# შპს „ეკოჰიდრო“

მესტიის მუნიციპალიტეტის ტერიტორიაზე, მდ.  
ნაკრაზე კასკადური ტიპის ჰესის („ნაკრა 1 ჰესი“,  
„ნაკრა 2 ჰესი“ და „ნაკრა 3 ჰესი“)

მშენებლობა-ექსპლუატაციის პროექტში შეტანილი  
ცვლილებების სკინინინგის განაცხადის

ნახაზი 2.1. ნაკრა ჰესების კასკადის სიტუაციური სქემა

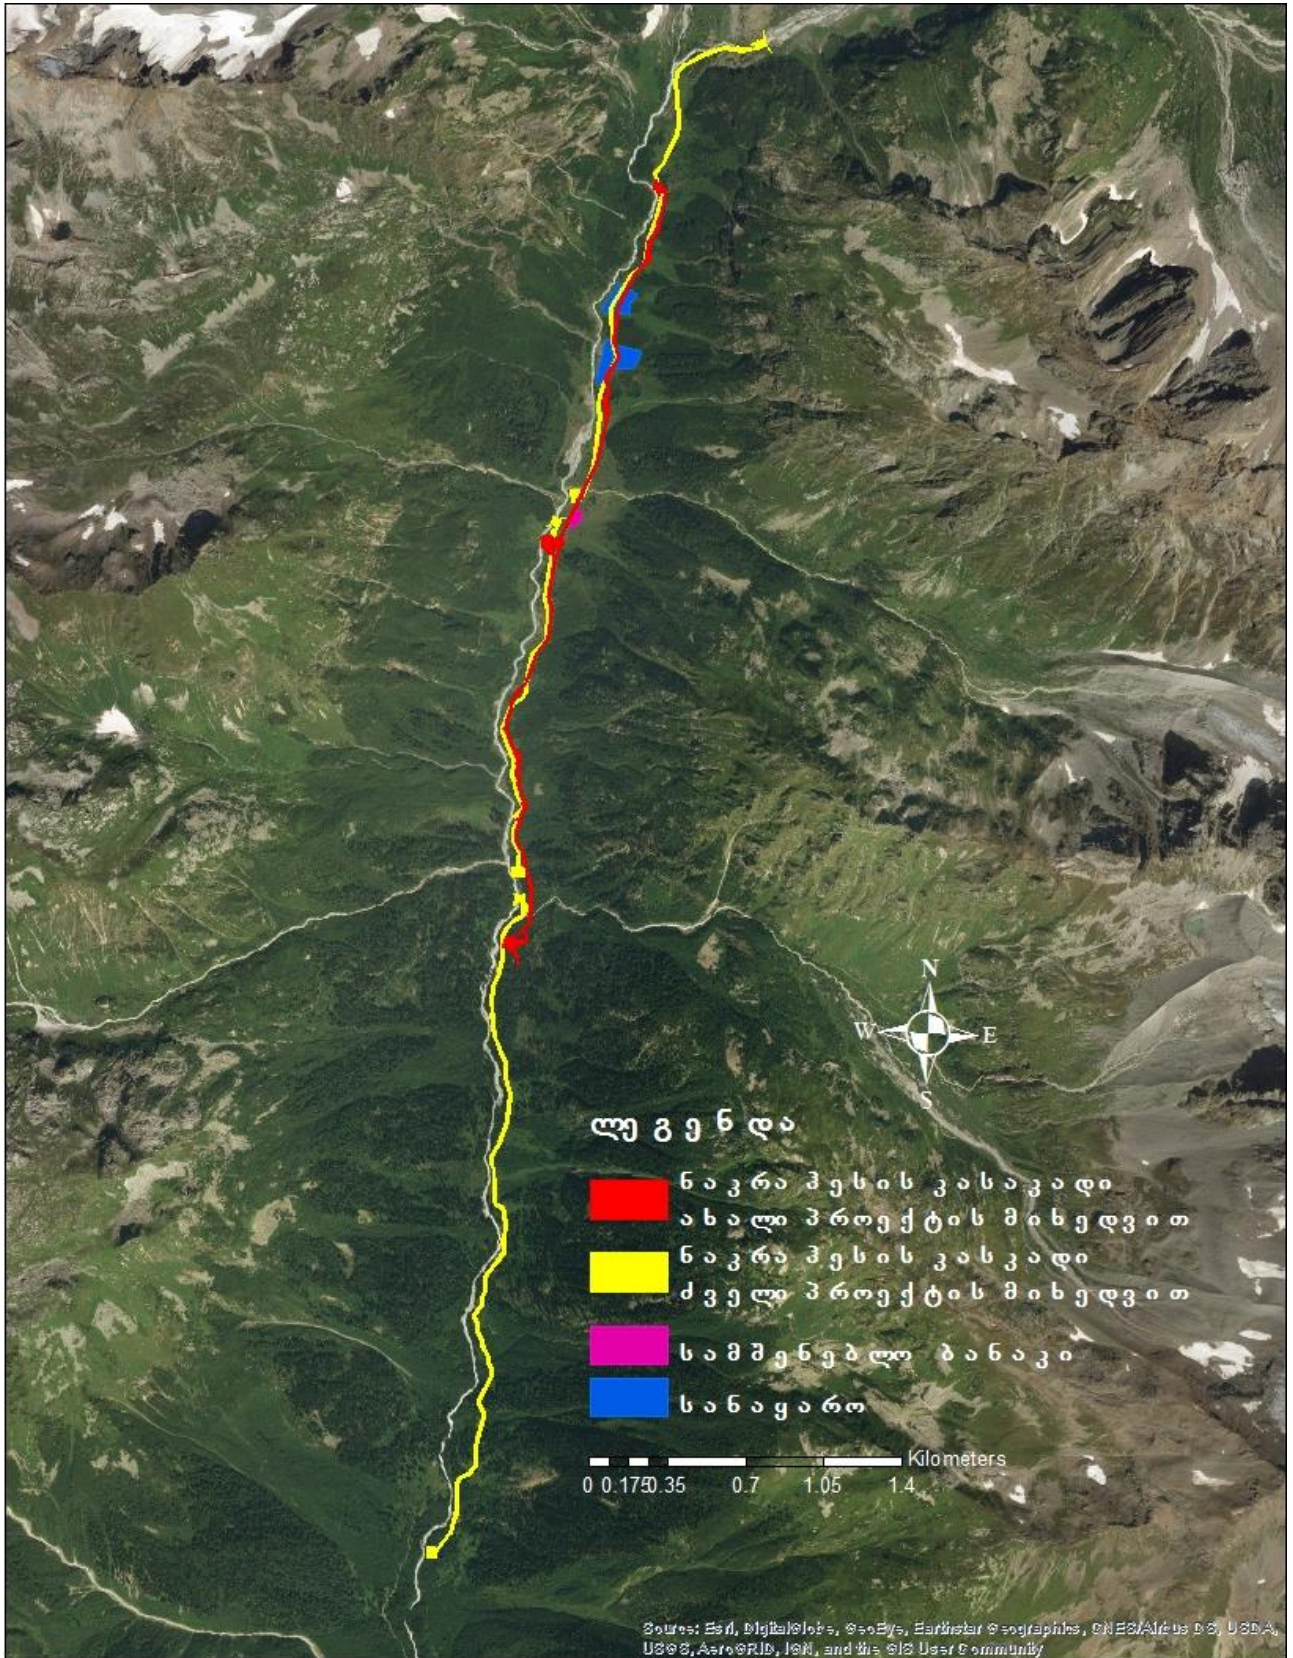
ნაკრა ჰესების კასკადის ძველი და ახალი პროექტის განლაგება ნაჩვენებია სიტუაციურ ნახაზზე 2.1.

ნახაზი 2.2. ნაკრა ჰესების კასკადის სქემატური ჭრილი ძველი პროექტის მიხედვით

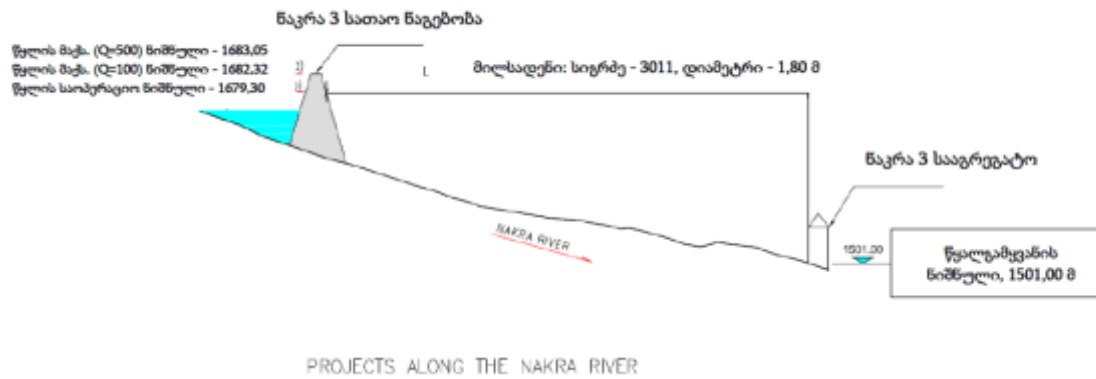
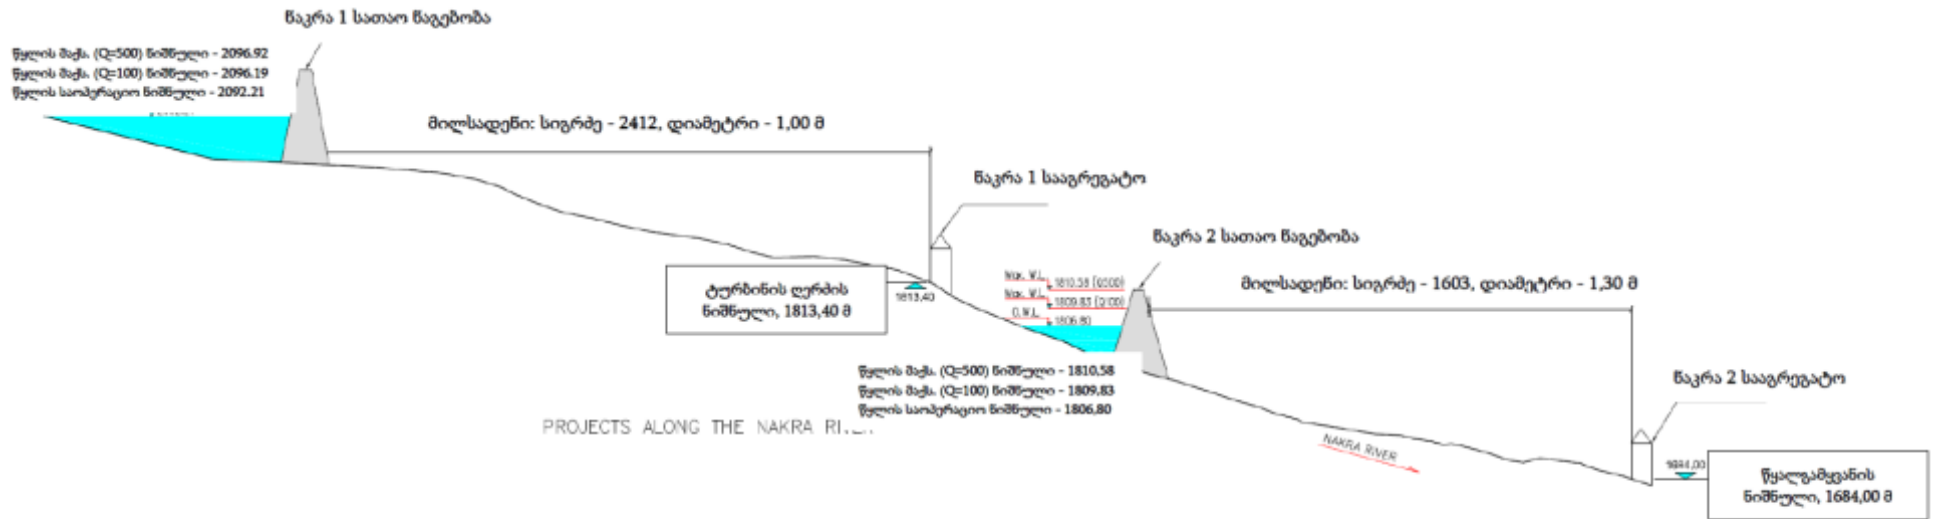
ჰესების კასკადის სქემატური ჭრილი ძველი პროექტის მიხედვით მოცემულია ნახაზზე 2.2., ხოლო ახალი პროექტის მიხედვით - ნახაზზე 2.3.

*სურათი 3.1.1. ნაკრა 1 ჰესის სათავე ნაგებობის განთავსების ახალი ადგილი*

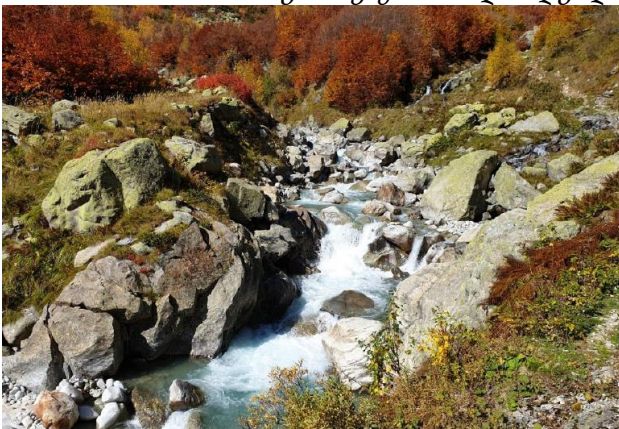
სათავე ნაგებობების განთავსების ახალი ადგილმდებარეობები ნაჩვენებია სურათებზე 3.1.1. და 3.1.2.

ნახაზი 3.1.3. ნაკრა 1 ჰესის სააგრეგატო შენობა და ნაკრა 2 ჰესის სათავე ნაგებობის საერთო გეგმა

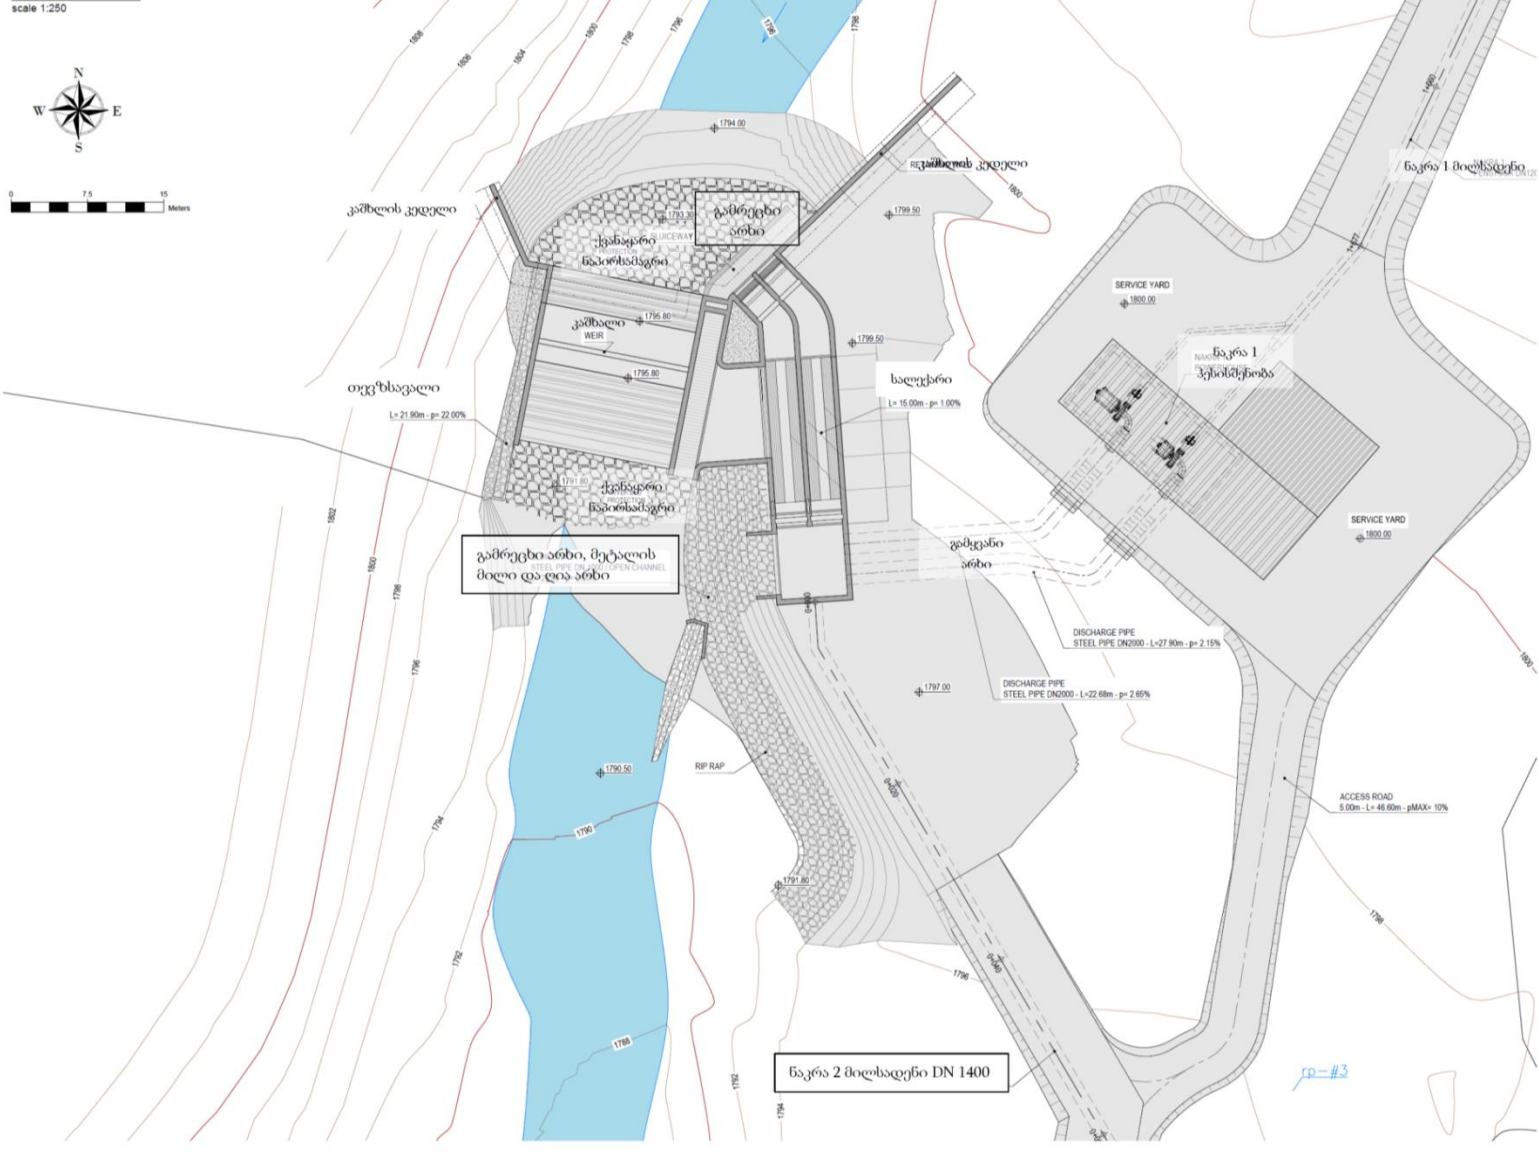
1796,6 მ-ს. სადაწნეო აუზი გადაიხურება მეტალის ფილებით და სათანადოდ იქნება დაცული უცხო საგნების მოხვედრისაგან. ნაკრა 2 ჰესის სადაწნეო აუზს პირველი საფეხურისგან გამორჩევს ერთი მნიშვნელოვანი საპროექტო გადაწყვეტა - მასთან დაკავშირებულია ნაკრა 1 ჰესის წყალგამყვანი მილსადენები. ამ სისტემის საშუალებით შესაძლებელია პირველი საფეხურის ნამუშევარი წყალი პირდაპირ მოხვდეს მეორე საფეხურის სადაწნეო სისტემაში, ან/და თუ მეორე საფეხური არ მუშაობს - ნამუშევარი წყალი დაუბრუნდეს მდინარის კალაპოტს (აღნიშნული სქემა კარგად ჩანს ნახაზზე 3.1.3.)

ნახაზი 3.2.1. მილსადენის ტიპური განივი ჭრილები

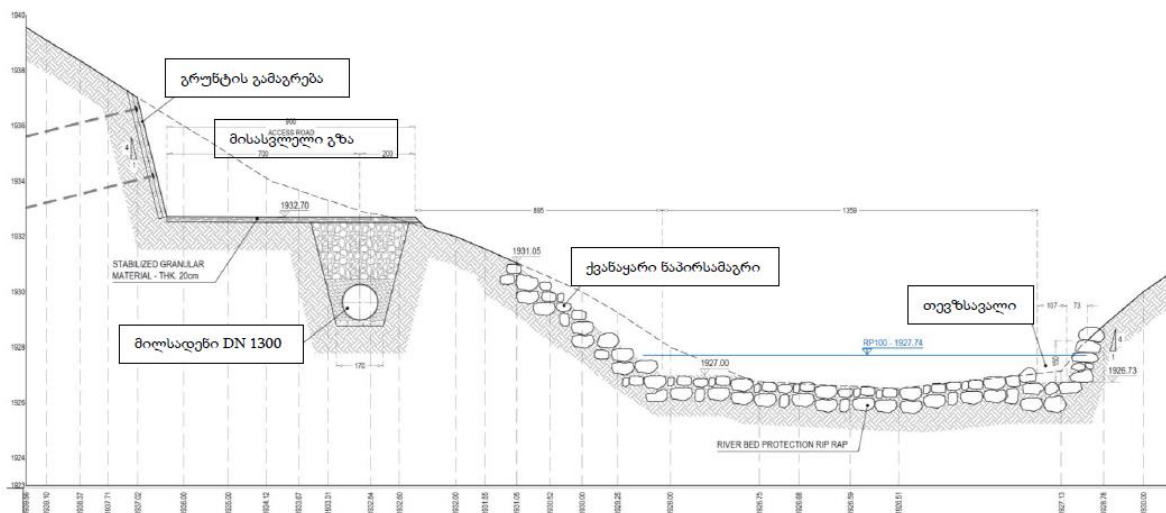
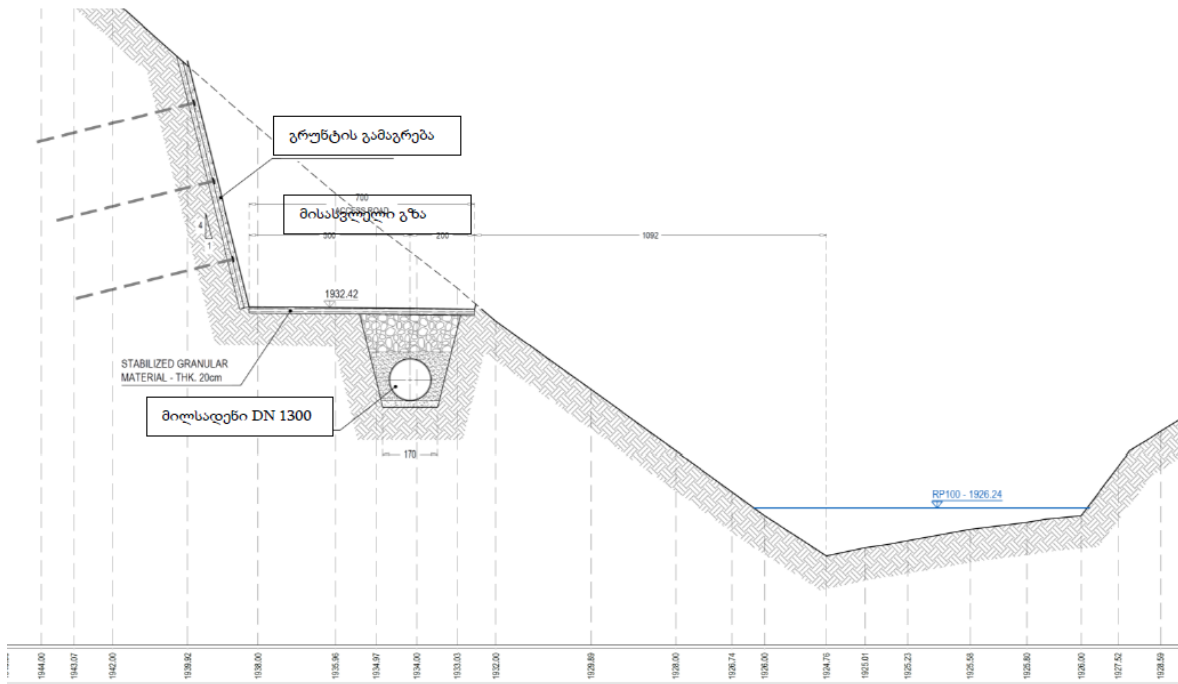
მილსადენის ტიპური განივი ჭრილები მოცემულია ნახაზებზე 3.2.1. დანართში 1.1. წარმოგიდგინებთ მილსადენის გეგმას.

ნახაზი 3.3.1. ნაკრა 1 ჰესის სააგრეგატო შენობის გეგმა

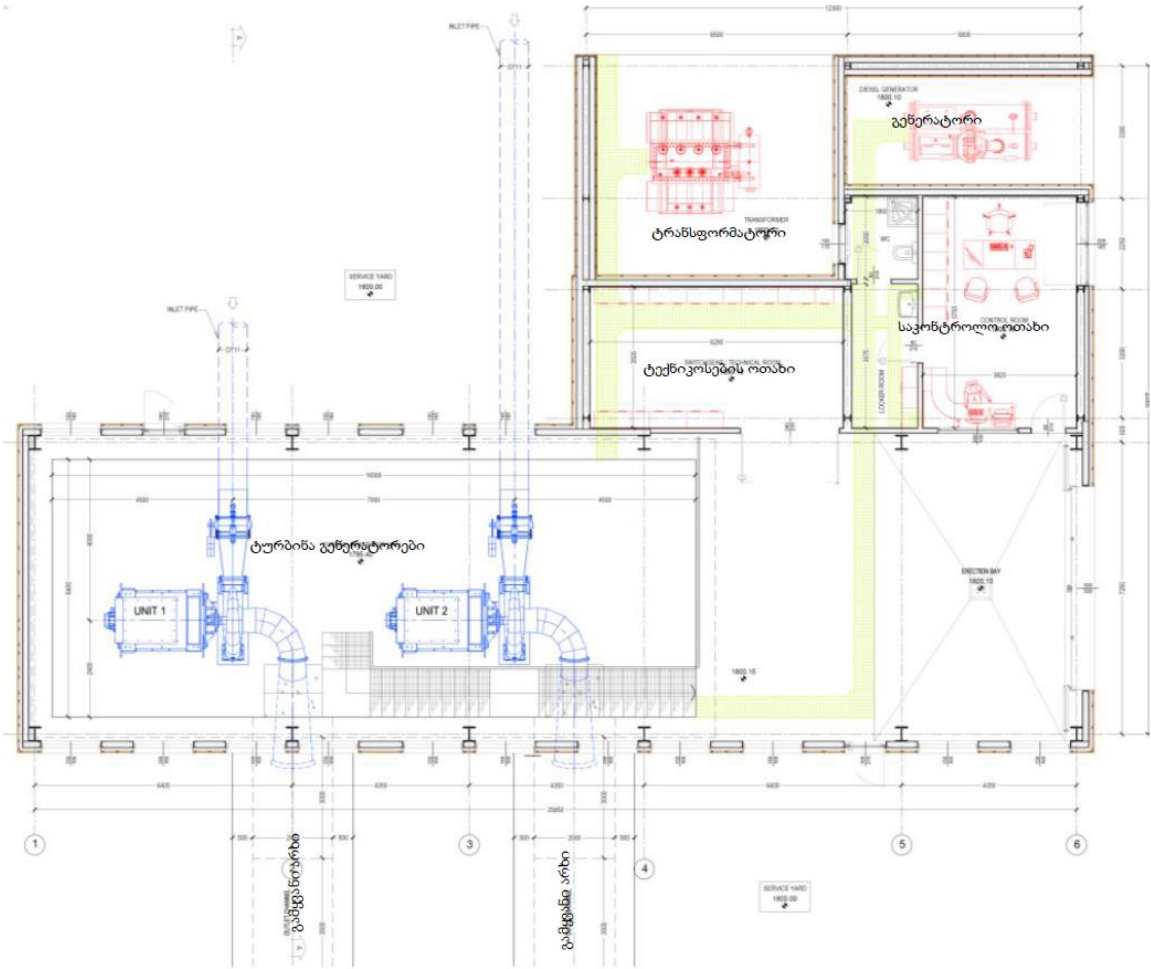
სააგრეგატო შენობების განთავსების ადგილები ნაჩვენებია სურათებზე 3.3.1. შემდგომ ნახაზებზე წარმოდგენილია სააგრეგატო შენობების გეგმები და ჭრილები განახლებული პროექტის მიხედვით.

ნახაზი 3.4.4.1. დროებითი დერივაციის გამოყენებით სათავე ნაგებობის სამშენებლო სამუშაოების ფაზები

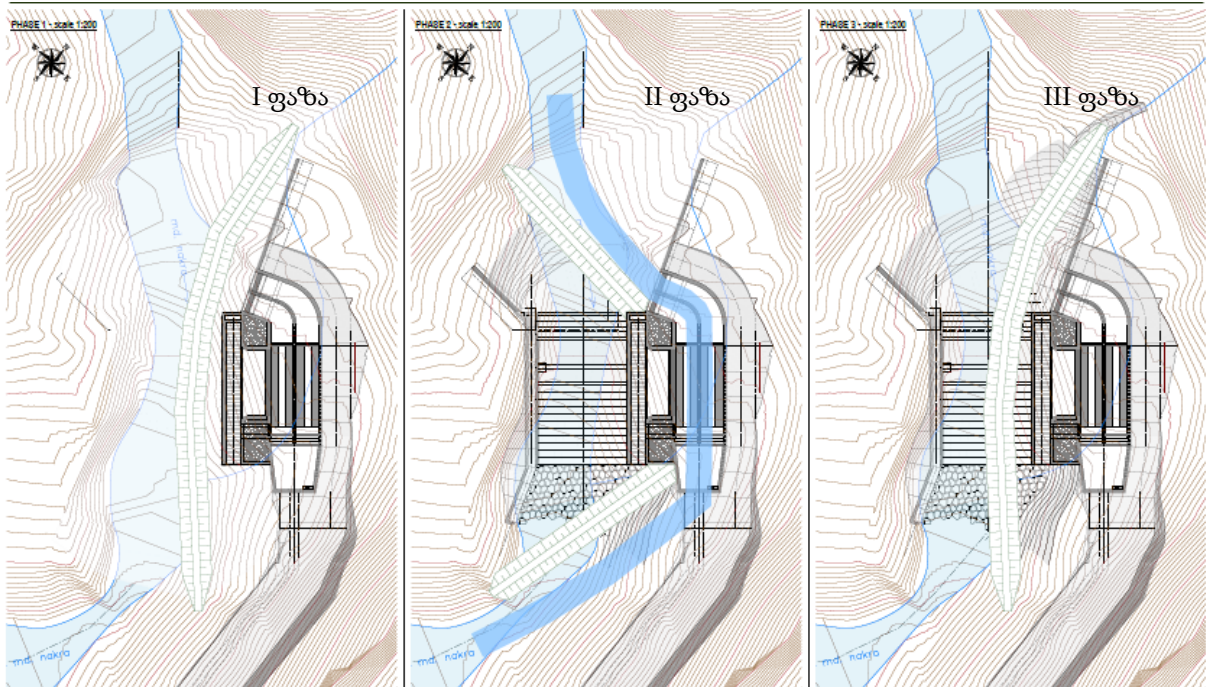
შეცვლილი დიზაინის მიხედვით სათავე ნაგებობების მშენებლობა განხორციელდება სამ ფაზად და შერჩეული ტექნოლოგია გაცილებით ნაკლები ზემოქმედებით ხასიათდება იქთიოფაუნაზე. გამოყენებული იქნება დროებითი მიწაყრილები წყლის ბუნებრივი ნაკადის კალაპოტის ერთ ნაწილში გადამისამართებისთვის. კალაპოტის გამონთავისუფლებულ, წყლისგან დაცლილ უბანზე დაიწყება სათავე ნაგებობის ერთი ნაწილის მშენებლობა. ამის შემდგომ მდინარის ბუნებრივი ჩამონადენი გატარდება აშენებულ კონსტრუქციებში და სამშენებლო სამუშაოები

სათავე ნაგებობის მშენებლობის ფაზები ნაჩვენებია ნახაზზე 3.4.4.1.

ნახაზი 4.19.1. საპროექტო ნაგებობებისა და ზურმუხტის ქსელის კანდიდატ უბნის ურთიერთგანლაგება ძველი და ახალი პროექტის მიხედვით

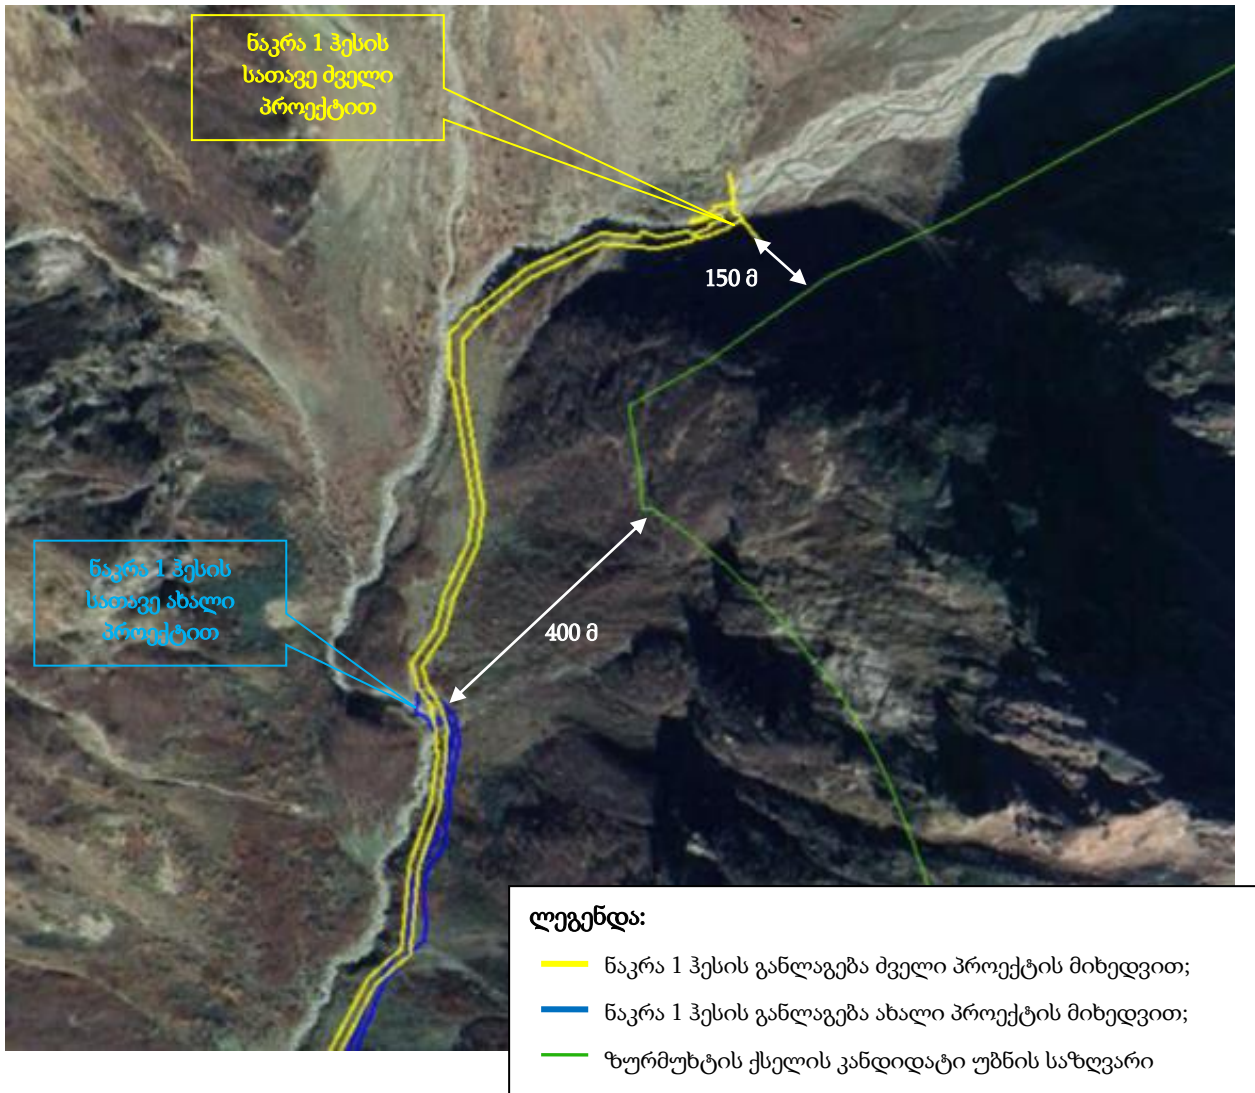
პროექტში შეტანილი ცვლილებების მიხედვით საპროექტო ტერიტორიებიდან კანდიდატი უბნის საზღვრის დაშორების მანძილი ორჯერ და მეტად გაიზარდა და 400 მ-ს გადააჭარბა (იხ. ნახაზი 4.19.1.). გარდა ამისა, შემცირდა E3.4. და G1.6. ტიპის ჰაბიტატების მსგავსი ტერიტორიების დროებითი და რაც მთავარია მუდმივი ათვისების საჭიროება (გამომდინარე მე-3 საფეხურის გაუქმების და ნაკრა 1 ჰესის სათავე ნაგებობის ჩამოწევის გადაწყვეტილებიდან). მნიშვნელოვანია საპროექტო ტერიტორიებისა და კანდიდატი უბნის ტერიტორიებს შორის არსებული სიმაღლეთა დიდი სხვაობა. ყოველივე ზემოაღნიშნულის გათვალისწინებით პროექტში შეტანილი ცვლილება საგრძნობლად ამცირებს კანდიდატ უბანზე ირიბი და პირდაპირი ზემოქმედების ალბათობას. საერთო ჯამში განახლებული პროექტით დაგეგმილი საქმიანობა თავსებადია დაცულ ტერიტორიებთან.
